Landschaftsplan III / 8 „Baaler Riedelland und obere Rurniederung“ Flächen 16 - 24

Stellungnahme der Stadt Heinsberg zum Vorentwurf

Fläche 16 – Oberbruch – Rur – NSG
--

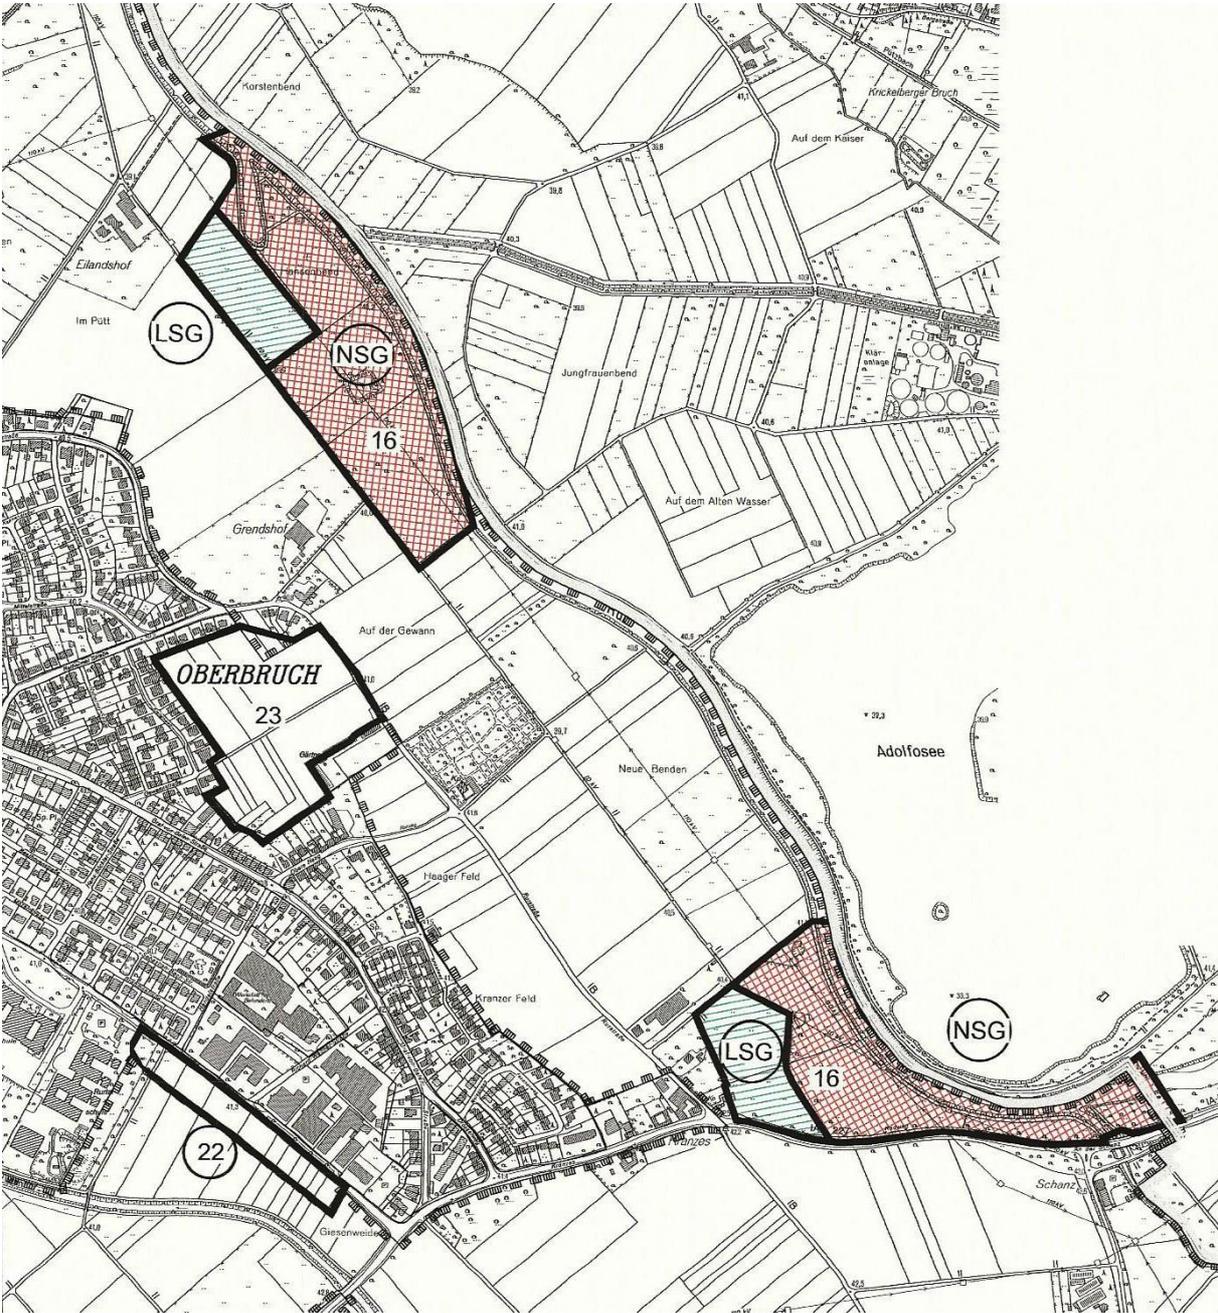
Naturschutzgebiet „Obere Ruraue“ (N2.1-1), Herausnahme, da in den geplanten Naturschutzgebieten die landwirtschaftliche Nutzung unverhältnismäßig eingeschränkt wird. Die Flächen sollten im Landschaftsschutz verbleiben.

Die Festsetzung des Rurauen-Korridors als Naturschutzgebiet fußt zum einen auf den fachlichen Aussagen der zuständigen Landesfachbehörden (LANUV) und planerischen Vorgaben des Landesentwicklungsplans sowie des Regionalplans in seiner Funktion als Landschaftsrahmenplan. Der Regionalplan weist den gesamten Korridor der Ruraue als Bereich zum Schutz der Natur (BSN) aus. Diesen planerischen Zielvorgaben muss der Landschaftsplan grundsätzlich entsprechen. Um den landwirtschaftlichen Erfordernissen gerecht zu werden, wurde die Gebietskulisse bereits eng abgegrenzt und der Anteil von Ackerflächen möglichst gering gehalten, so dass dieser im Vorentwurf des LP III/8 bei ca. 7% liegt.

Mit der allgemeinen Unberührtheitsregelung sieht der Landschaftsplan eine Unberührtheit der bisherigen Nutzung vor, d. h. die Flächen, die bisher einer landwirtschaftlichen Nutzung unterliegen, können in der bisherigen Art und im bisherigem Umfang, d. h. unter vollem Einsatz von Dünge- und Pflanzenschutzmitteln, weiter bewirtschaftet werden. Eine unverhältnismäßige Einschränkung der landwirtschaftlichen Nutzung findet nicht statt.

Aufgrund der genannten planerischen und fachlichen Rahmenbedingungen sowie der vorgesehenen Unberührtheitsregelung und der erfolgten engen Fassung der Gebietskulisse sollten die in der Anlage gekennzeichneten Flächen im NSG Untere Ruraue nicht grundsätzlich aus dem Schutzgebiet herausgenommen werden.

In Einzelfällen sollte eine Herausnahme, insbesondere randlich liegender, ackerbaulich genutzter Flächen erfolgen, auch aufgrund der Einwendungen von Bürgern.

Im Entwurf zum Landschaftsplan wurden nunmehr Teilbereiche, die vorher als Naturschutzgebiet dargestellt wurden, als Landschaftsschutzgebiet dargestellt. Die Naturschutzgebietsdarstellung wurde gegenüber dem Vorentwurf reduziert. Es wird darauf hingewiesen, dass die bisherigen landwirtschaftlichen Nutzungen, wie bisher unter vollem Einsatz von Dünge- und Pflanzenschutzmitteln, weiterhin bewirtschaftet werden können. Die einzelnen Teilflächen sind in den beigefügten Anlagen ersichtlich.

Die Stellungnahme wird zur Kenntnis genommen.

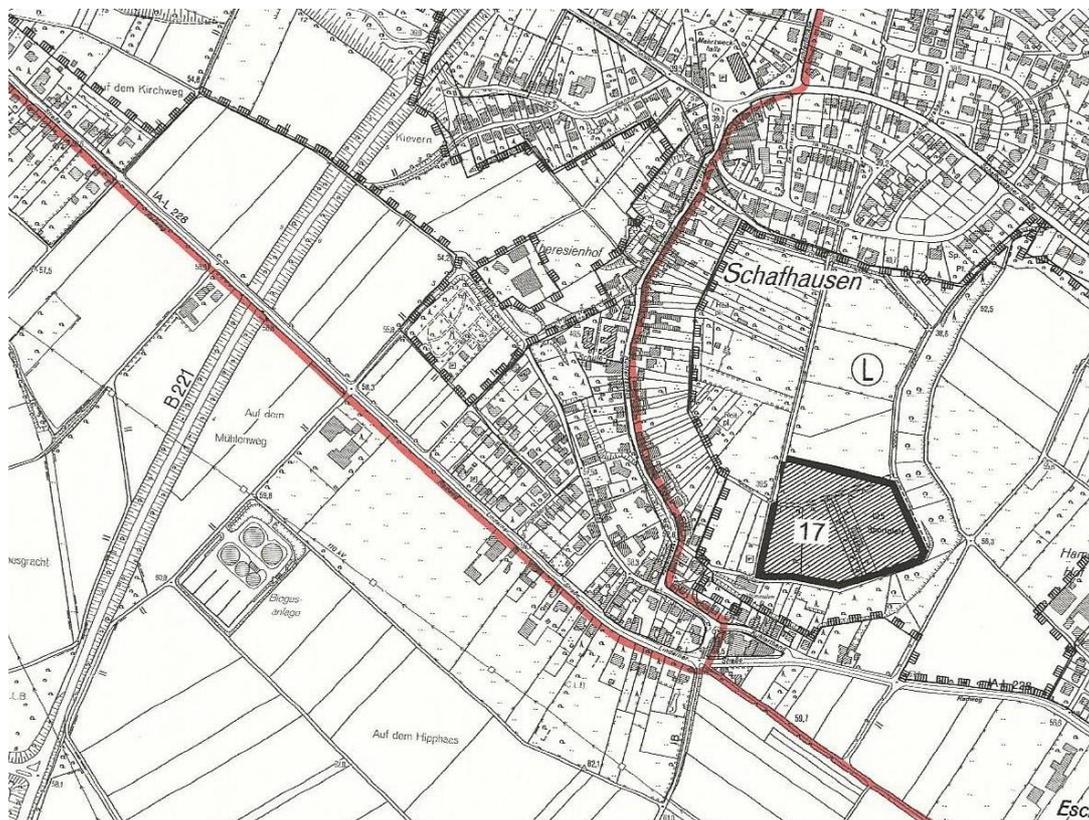
Fläche 17 – Schafhausen – Sportplatz im Kuhlert – LSG
Stellungnahme der Stadt Heinsberg zum Vorentwurf
Herausnahme im Bereich der bestehenden Sportanlage und der geplanten Erweiterung
Stellungnahme des Kreises Heinsberg zur Stellungnahme der Stadt Heinsberg
Aufgrund des Niedermoorstandortes und sonstiger schutzwürdiger Strukturen sollte keine Herausnahme erfolgen. Die Fläche war auch nach VO LSG. Geplante Sportplatzerweiterungen bedürfen separater Baugenehmigungen wobei hierzu eine Rücknahme des LSG-Status nicht erforderlich wäre, sondern die Erteilung einer Ausnahme/ Befreiung.
Stellungnahme der Verwaltung
Eine Herausnahme aus dem Landschaftsschutz erfolgt nicht, jedoch wird darauf hingewiesen, dass in einem konkreten Baugenehmigungsverfahren für die Erweiterung der Sportanlage eine entsprechende Ausnahme / Befreiung von der Landschaftsschutzverordnung erteilt werden könne.
Beschlussvorschlag zum Entwurf der Stadt Heinsberg

Die Stellungnahme wird zur Kenntnis genommen.

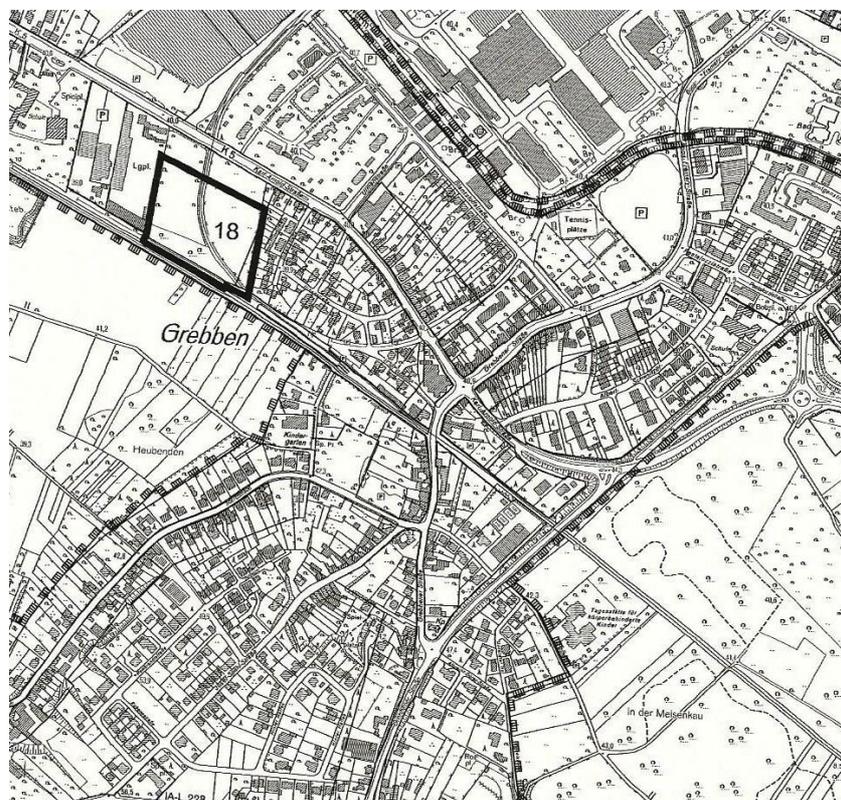
Fläche 18 – Grebben – Karl-Arnold-Straße im Bereich der Gleisanlage – LSG
Stellungnahme der Stadt Heinsberg zum Vorentwurf
Herausnahme, da Fläche im Flächennutzungsplan als gewerbliche Baufläche dargestellt ist
Stellungnahme des Kreises Heinsberg zur Stellungnahme der Stadt Heinsberg
Die Fläche liegt angrenzend an bestehende Bebauung und ist erschlossen. Nach der LSG-VO ist diese nicht als LSG ausgewiesen, daher sollte eine Herausnahme aus dem LSG im LP erfolgen. Die Gehölzstrukturen sollten im Zuge der Bauleitplanung erhalten werden.
Stellungnahme der Verwaltung
Die Herausnahme des Plangebietes aus dem Landschaftsplan ist erfolgt.
Beschlussvorschlag zum Entwurf der Stadt Heinsberg
Die Stellungnahme wird zur Kenntnis genommen.

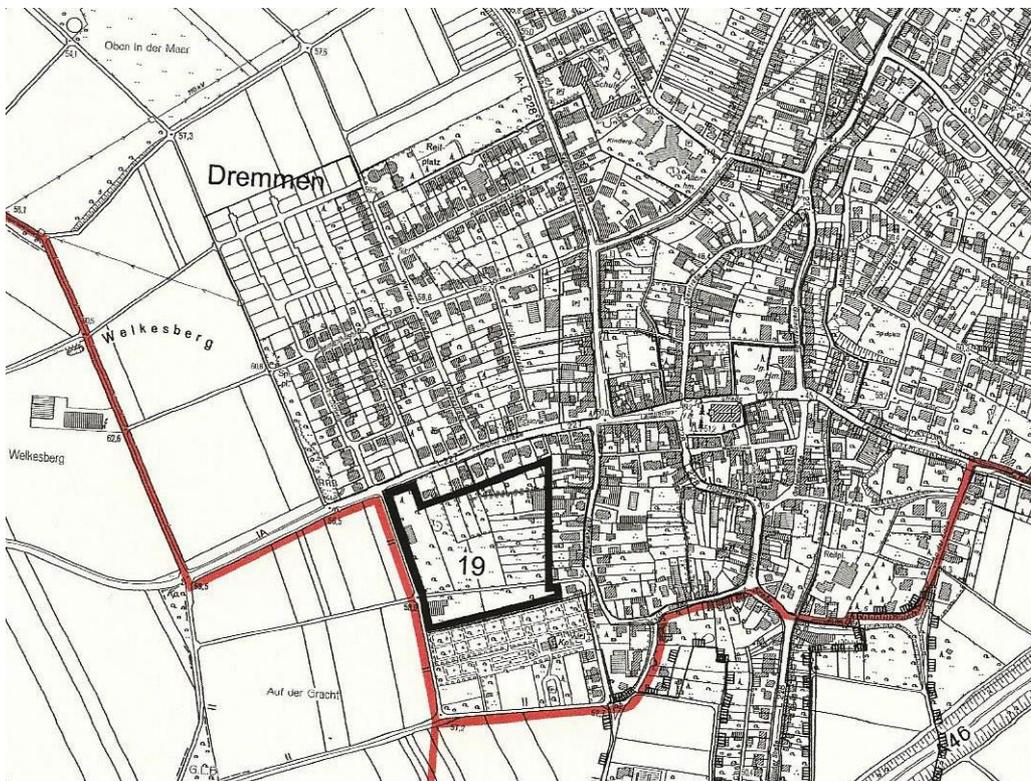
Fläche 19 – Dremmen – Fläche nördlich des Friedhofs – LSG
Stellungnahme der Stadt Heinsberg zum Vorentwurf
Herausnahme, da Fläche im Flächennutzungsplan als gemischte Baufläche dargestellt ist und für die weitere Entwicklung von Dremmen notwendig ist
Stellungnahme des Kreises Heinsberg zur Stellungnahme der Stadt Heinsberg
Die Fläche liegt angrenzend an bestehende Bebauung und ist erschlossen. Nach der LSG-VO ist diese nicht als LSG ausgewiesen, daher sollte eine Herausnahme aus dem LSG im LP erfolgen. Die Gehölzstrukturen sollten im Zuge der Bauleitplanung erhalten werden.
Stellungnahme der Verwaltung
Die Herausnahme des Plangebietes aus dem Landschaftsplan ist erfolgt.
Beschlussvorschlag zum Entwurf der Stadt Heinsberg
Die Stellungnahme wird zur Kenntnis genommen.

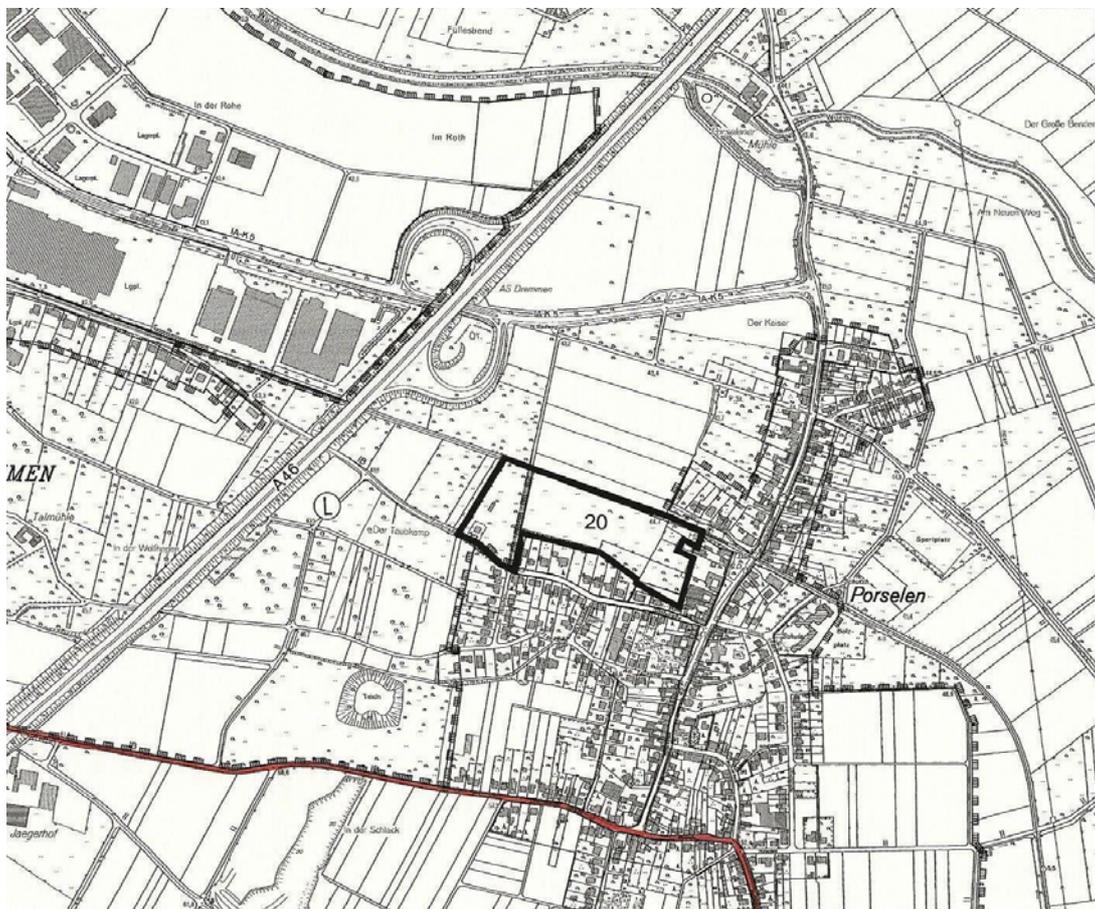
Fläche 20 – Porselen- Fläche zwischen der Bahn und der Straße am Kornkamp – LSG
Stellungnahme der Stadt Heinsberg zum Vorentwurf
Herausnahme, da bauliche Entwicklung der städtischen Fläche geplant ist. Das landesplanerische Einvernehmen liegt vor.
Stellungnahme des Kreises Heinsberg zur Stellungnahme der Stadt Heinsberg
Die Fläche liegt angrenzend an bestehende Bebauung und ist erschlossen. Nach der LSG-VO ist diese nicht als LSG ausgewiesen, daher sollte eine Herausnahme aus dem LSG im LP erfolgen. Die Gehölzstrukturen sollten im Zuge der Bauleitplanung erhalten werden.
Stellungnahme der Verwaltung
Die Herausnahme des Plangebietes aus dem Landschaftsschutzgebiet im Landschaftsplan ist erfolgt.
Beschlussvorschlag zum Entwurf der Stadt Heinsberg
Die Stellungnahme wird zur Kenntnis genommen.

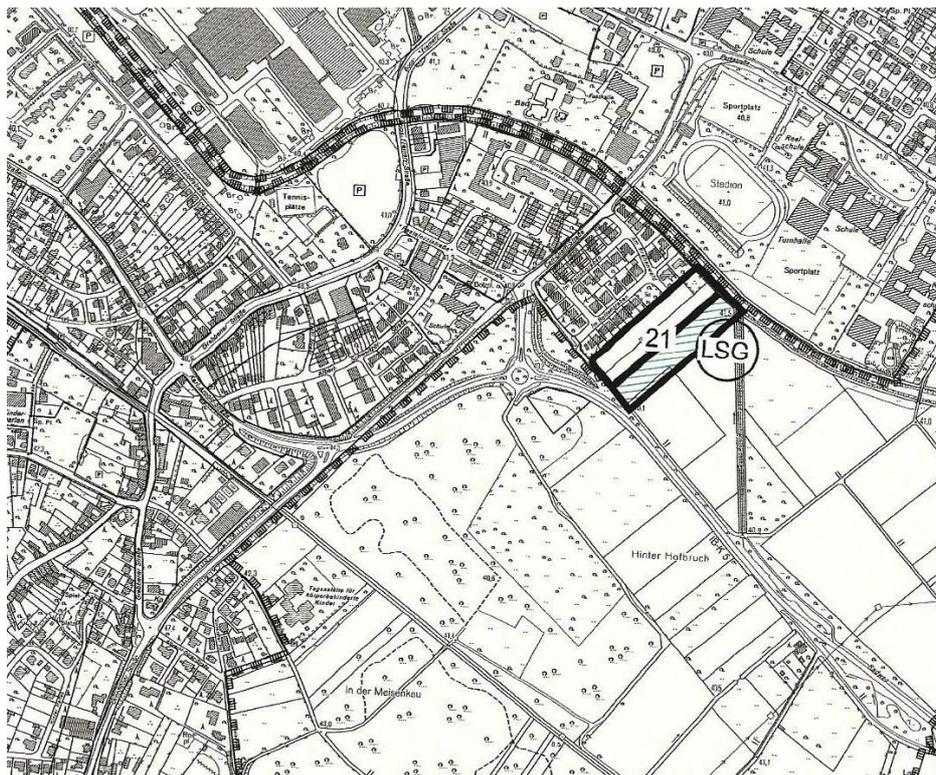
Fläche 21 – Oberbruch – Östl. des Wohngebietes „Im Bettengraben“ – LSG
Stellungnahme der Stadt Heinsberg zum Vorentwurf
Herausnahme, da mögliche Entwicklungsfläche, bereits teilweise im Flächennutzungsplan als Wohnbaufläche dargestellt
Stellungnahme des Kreises Heinsberg zur Stellungnahme der Stadt Heinsberg
Die Fläche liegt angrenzend an bestehende Bebauung und ist erschlossen. Nach der LSG-VO ist diese nicht als LSG ausgewiesen, daher sollte eine Herausnahme aus dem LSG im LP für die Bereiche erfolgen, für die der FNP eine Wohnbaufläche darstellt.
Stellungnahme der Verwaltung
Der als Wohnbaufläche im FNP dargestellte Bereich befindet sich nicht im Landschaftsschutzgebiet. An der östlichen Grenze schließt sich das Landschaftsschutzgebiet an. Sollte zukünftig ein über die FNP-Darstellung hinausgehender Bereich entwickelt werden, müsste in diesem Zusammenhang die Herausnahme aus dem Landschaftsschutzgebiet beantragt werden. Eine evtl. notwendige Herausnahme aus dem Landschaftsschutz sollte im Zuge eines evtl. späteren Bauleitplanverfahrens beantragt werden.

Beschlussvorschlag zum Entwurf der Stadt Heinsberg
Die Stellungnahme wird zur Kenntnis genommen.

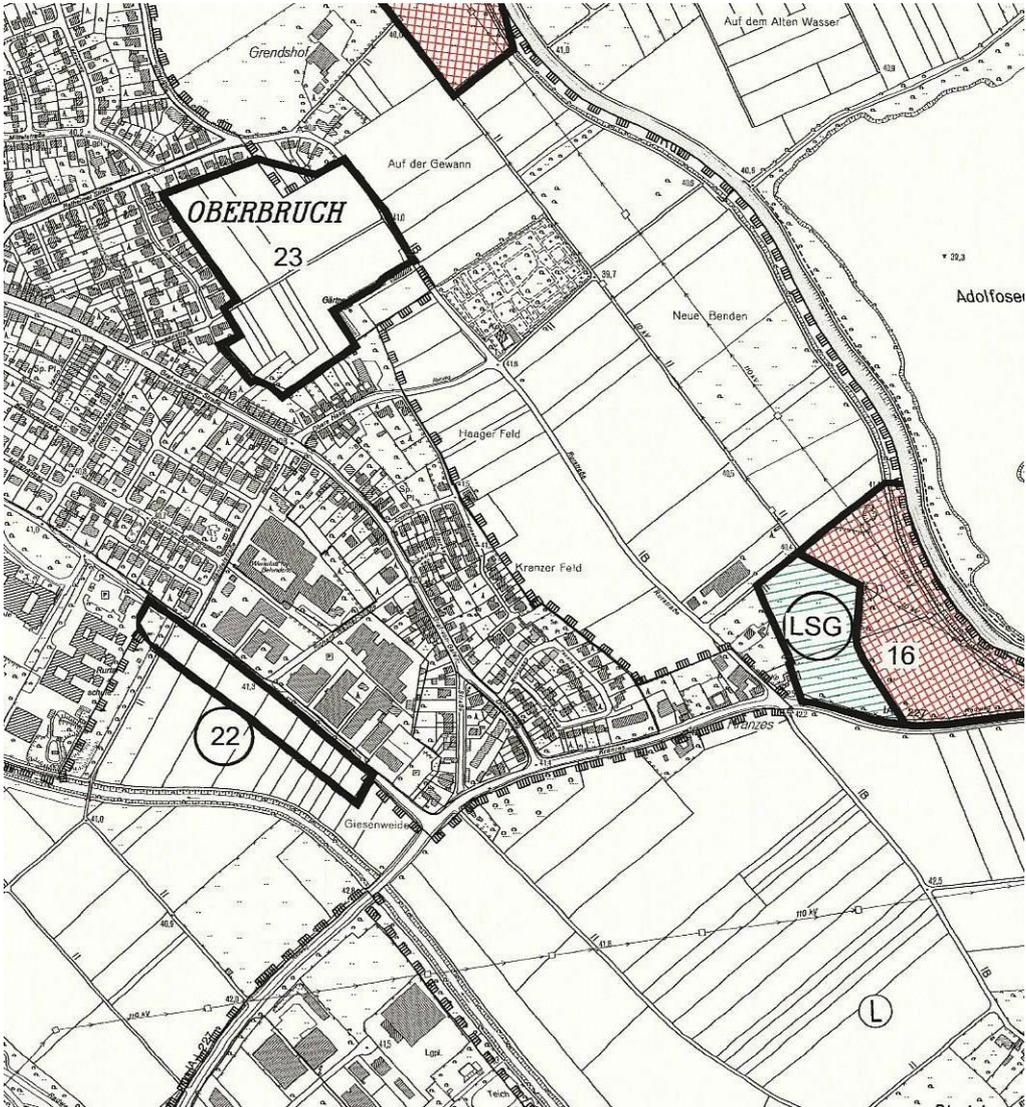
Fläche 22 - Oberbruch – Parkstraße, Teilbereich östlich der Hauptschule – LSG
Stellungnahme der Stadt Heinsberg zum Vorentwurf
Herausnahme, für den Bereich liegt das landesplanerische Einvernehmen für eine bauliche Nutzung vor.
Stellungnahme des Kreises Heinsberg zur Stellungnahme der Stadt Heinsberg
Die Fläche liegt angrenzend an bestehende Bebauung und ist erschlossen. Nach der LSG-VO ist diese nicht als LSG ausgewiesen, daher sollte eine Herausnahme aus dem LSG erfolgen.
Stellungnahme der Verwaltung
Die Herausnahme des Plangebietes aus dem Landschaftsschutzgebiet im Landschaftsplan ist erfolgt.
Beschlussvorschlag zum Entwurf der Stadt Heinsberg
Die Stellungnahme wird zur Kenntnis genommen.
